Mémoires en réponse aux avis émis par les personnes publiques associées et par les communes

Projet de modification n°4 du PLUi – Dossier d'enquête publique

OAP n°1 Front de Mer – Capbreton

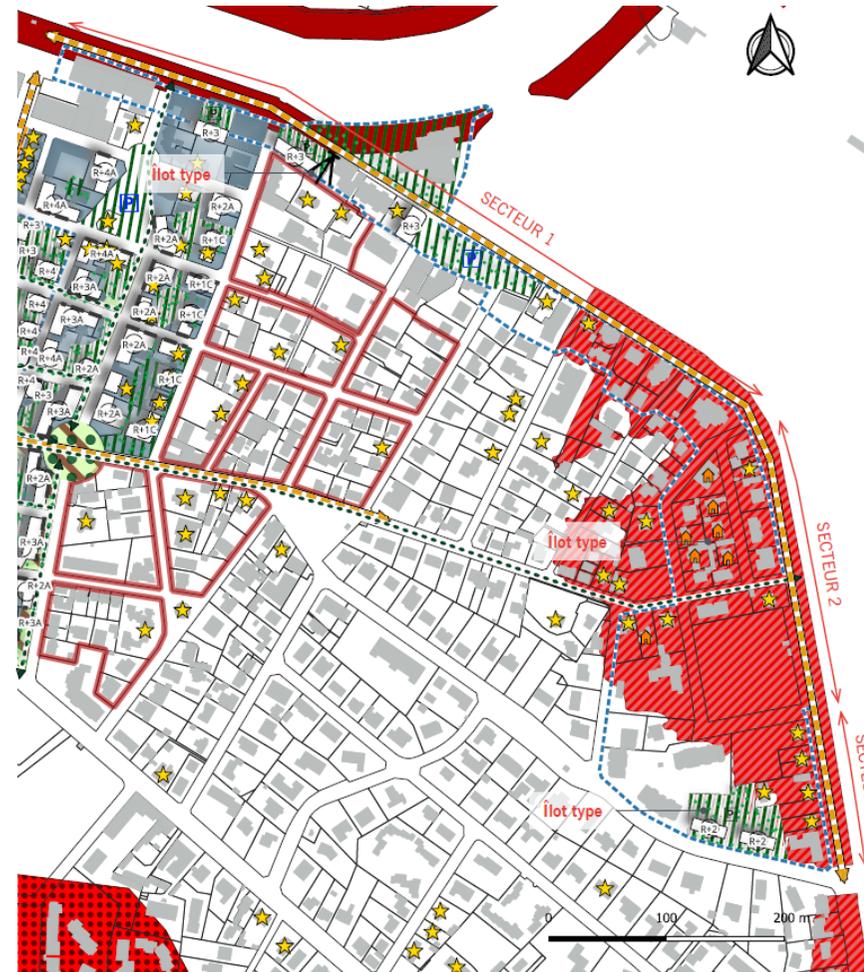
N° dans carte	THEMATIQUE	SYNTHESE DE L'AVIS :	OBSERVATIONS MACS
1	OAP	La commune souhaite intégrer la dernière version à jour de l'étude urbaine secteur PAPAG et plan de référence liaison centre-ville/Front de mer pour modifications de l'OAP 1 Front de mer et l'OAP 3 Front de port (cf PJ 1).	A prendre en compte concernant la modification des hauteurs sur certains îlots de l'OAP n°1 et n°3. Plus précisément concernant l'OAP n°3, la modification de la légende concernant la voie secondaire à restructurer qui devient la voie principale à restructurer. Ainsi que l'ajout de villa remarquable au sein du périmètre et à proximité.

Capbreton – Emplacement réservés

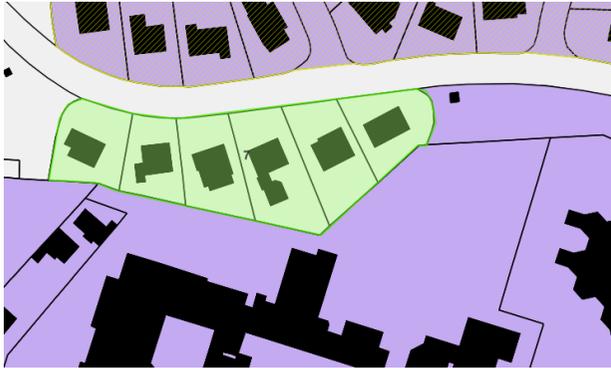
N° dans carte	THEMATIQUE	SYNTHESE DE L'AVIS :	OBSERVATIONS MACS
3	Emplacement réservé	Supprimer les emplacements réservés suivants: CAP 27	A prendre en compte. La piste cyclable a déjà été réalisée, il n'y a plus d'utilité de garder cet emplacement réservé qui est trop proche des habitations existantes.
4	Emplacement réservé	Supprimer les emplacements réservés suivants: CAP 28	
5	Emplacement réservé	Modifier la largeur de l'emplacement réservé CAP 26 : prévoir 4m de largeur (au lieu de 3m) pour la création d'un trottoir et du stationnement et étendre depuis l'avenue des Acacias jusqu'au Boulevard du Dr Junqua.	A prendre en compte pour l'augmentation de la largeur de l'emplacement réservé.
6	Emplacement réservé	Modifier l'emplacement réservé CAP 33: réduire l'emplacement à 3m de largeur	A prendre en compte pour la réduction de la largeur de l'emplacement réservé à 3 mètres au lieu de 4 mètres.

Patrimoine- Capbreton

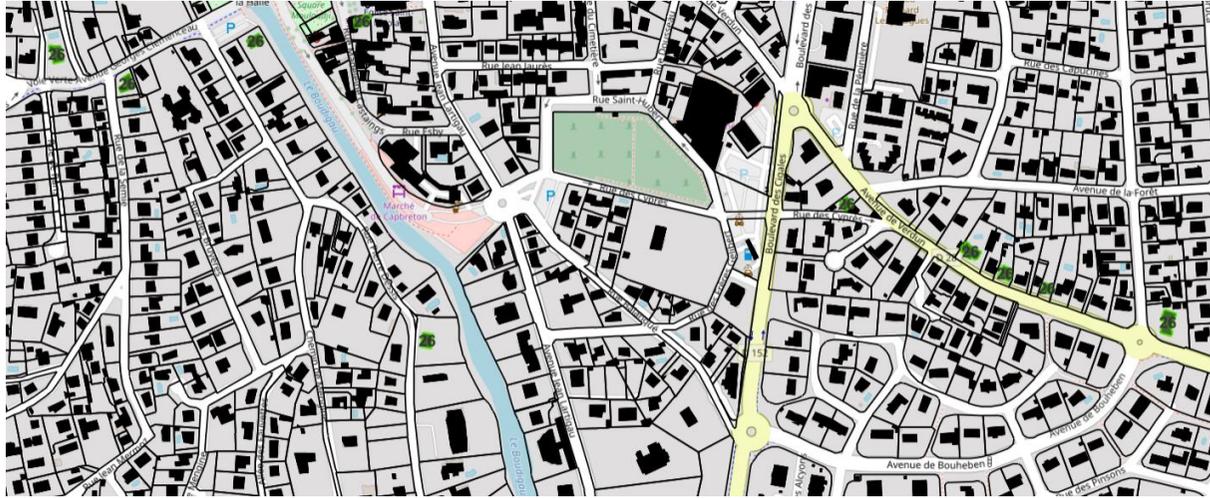
7	Emprise au sol	Intégrer les parcelles AO 112 à AO 117 dans la zone 30% d'emprise au sol. Ces parcelles ne sont soumises actuellement à aucune emprise au sol maximum, cette modification vise donc une régularisation.	A prendre en compte
26	Patrimoine bâti	La commune demande de rajouter les villas remarquables, les parcelles listées en PJ n°3. Il sera nécessaire de compléter l'annexe 3.1.2 et le Plan Patrimoine 3.2.7 La commune demande également de supprimer la page 7 du document 3.1.2 Annexes au règlement, qui recense des parcelles cadastrales non concernées par des bâtis remarquables.	A prendre en compte concernant l'ajout de 87 maisons.

OAP n°3 – Labenne

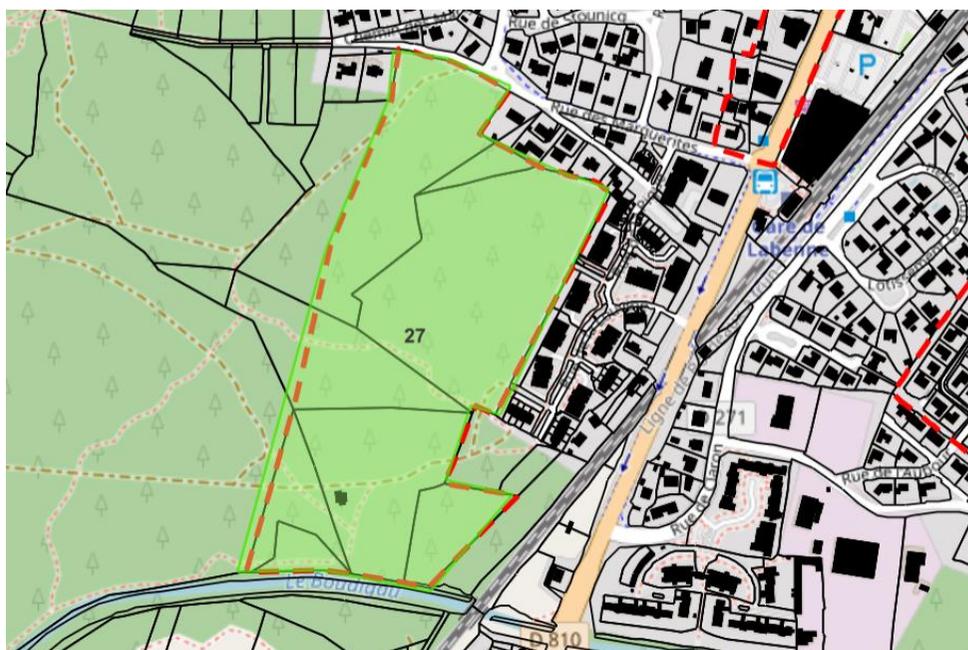
N° dans carte	THEMATIQUE	SYNTHESE DE L'AVIS	OBSERVATIONS MACS
27	OAP	<p>Adapter le zonage Sud de l'OAP n° 3 en remplaçant « le secteur à dominante d'habitat individuel densité forte » par un « secteur à dominantes d'habitat individuel, densité moyenne » et pour les trois autres secteurs un « secteur à dominante d'habitat collectif ou semi-collectif, densité moyenne ».</p> <p>L'adaptation du zonage entraîne celle des hauteurs figurant également à l'OAP n°3, à savoir R+1 pour le « secteur à dominante d'habitat individuel, densité moyenne » et le R+2 maximum pour le « secteur à dominante d'habitat collectif ou semi-collectif, densité moyenne ».</p>	A prendre en compte

OAP n°3 – Seignosse

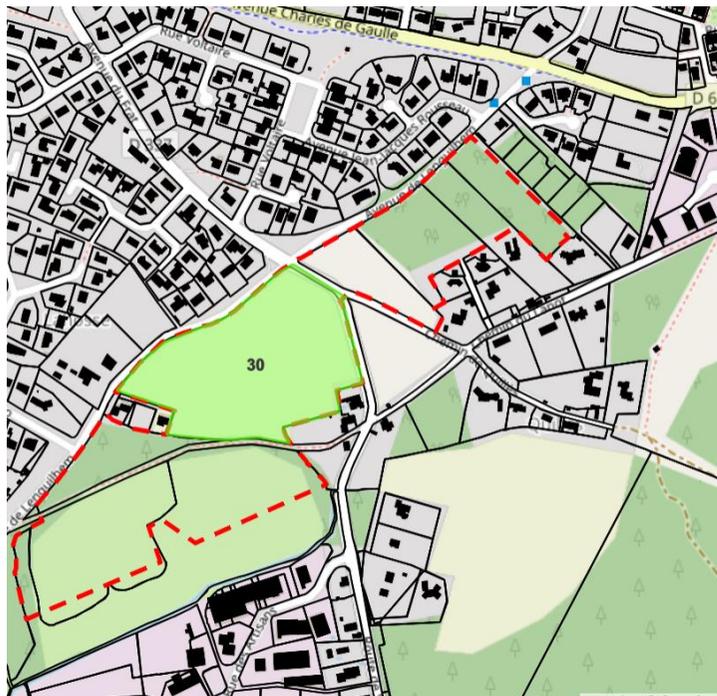
N° dans carte	THEMATIQUE	SYNTHESE DE L'AVIS	OBSERVATIONS MACS
30	OAP n°3	Le tracé pour le terrain médian de l'OAP 3 tel que défini dans ladite OAP présente des contraintes et dangers en termes de circulation, d'emplacement des dispositifs OM des futurs projets immobiliers et d'aménagements viaires, notamment du fait de la création d'un nouveau rondpoint type haricot à l'intersection sur Lenguilhem. La commune demande donc un ajustement du tracé de desserte de ce terrain central de l'OAP 3 ainsi que des circulations secondaires et douces suivant plan annexé à l'avis de la commune.	A prendre en compte.
	Partie écrite	Suite à la modification du paragraphe II/ 2) 2.4 « aspect extérieur des constructions » de la Zone U de la version 4 du PLUI, une mise en cohérence de la rubrique 3/ QUALITE DE L'INSERTION ARCHITECTURALE, URBAINE ET PAYSAGERE B/ PRINCIPES DE QUALITE ARCHITECTURALE + CLOTURES de l'Annexe OAP Seignosse est devenue nécessaire → renvoi a l'ensemble des règles architecturales de la zone U sus visée pour les OAP	A prendre en compte

Emprise au sol et Recul sur Emprise Publique - Seignosse

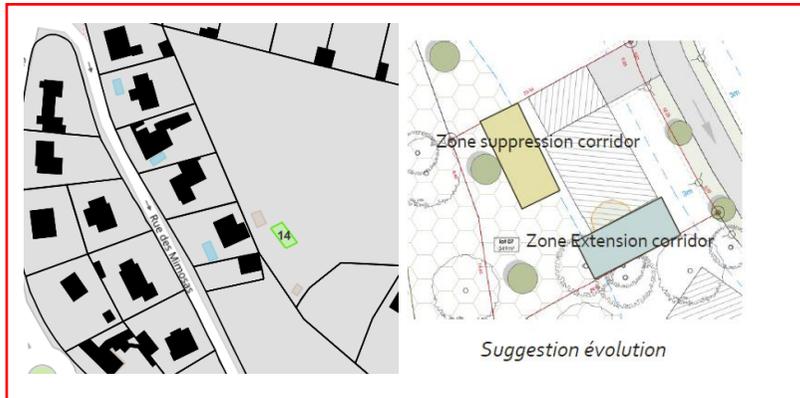
N° de carte	THEMATIQUE	SYNTHESE DE L'AVIS	OBSERVATIONS MACS
12	Emprise au sol	Constat: l'emprise au sol maximale autorisée sur certaines parcelles autour de l'OAP du Forum n'était pas en adéquation avec la réalité des constructions présentes sur les terrains (emprise déjà consommée à + de 80% pour une ES réglementaire de 30%). Modifications proposées : Emprise au sol NON REGLEMENTEES sur ces parcelles.	A prendre en compte.
12	Implantation sur voie et emprise publique	Les implantations des bâtis se situant autour de l'OAP du Forum dérogent déjà à la règle des 5 m sur voies et emprises publiques dans la majeure partie des cas. Modifications proposées : implantation des constructions sur voies et emprises publiques NON REGLEMENTEE sur ces parcelles	A prendre en compte.
13	Couvert boisé à préserver	Constat : certaines zones de COUVERT BOISE A PRESERVER ont été oubliées, engendrant souvent une incohérence de traitement des parcelles dans une même zone ou un même lotissement. Homogénéisation des zones de couvert boisé à préserver et augmentation de l'emprise du couvert boisé à préserver en suivant plans ci- joints.	A prendre en compte. Concernant les parcelles situées Avenue d'Yrèye et Avenue Maurice Martin , le couvert boisé à préserver a été ajouté dans le cadre du projet de modification n°4 du PLUi.

20 - Rétrozonage - Soustons

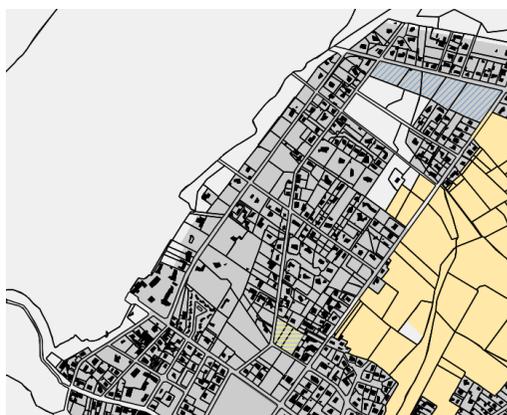
N° de carte	THEMATIQUE	SYNTHESE DE L'AVIS	OBSERVATIONS MACS
20	Inondation par débordement de l'étang de Soustons	Afin d'assurer la prise en compte du risque d'inondation par débordement de l'étang au plus près des limites définies par l'Etat, il est demandé de maintenir le zonage U (zone urbaine) aux abords de l'étang tel qu'il est aujourd'hui. La proposition de modification telle qu'elle apparait dans le projet de modification arrêté tend en effet à extrapoler ces limites.	A prendre en compte avec un retour au zonage tel qu'il est dans le PLUi en vigueur.

Emplacement réservé – Tosse

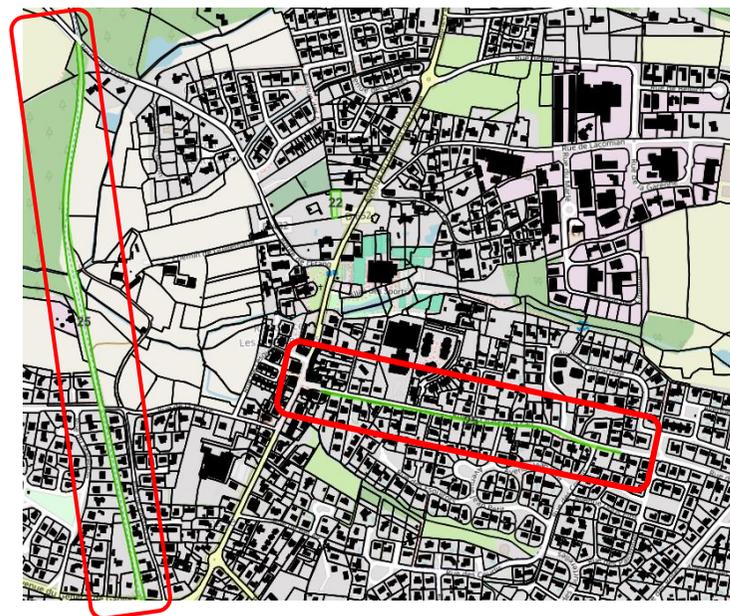
25	Emplacement réservé	Les opérations d'aménagement prévues ayant été réalisées, il conviendrait de retirer du règlement graphique (plan 3.2.11) et de la liste correspondante, les emplacements réservés suivants : a. TOS01 Aménagement piste cyclable sur ancienne voie ferrée b. TOS03 Création voie de desserte c. TOS04 Aménagement d'un carrefour d. TOS05 Elargissement voirie e. TOS06 Elargissement voirie f. TOS07 Aménagement piste cyclable sur ancienne voie ferrée g. TOS16 Aménagement piste cyclable sur ancienne voie ferrée h. TOS17 Elargissement de voirie i. TOS20 Réalisation de voie verte	A prendre en compte.
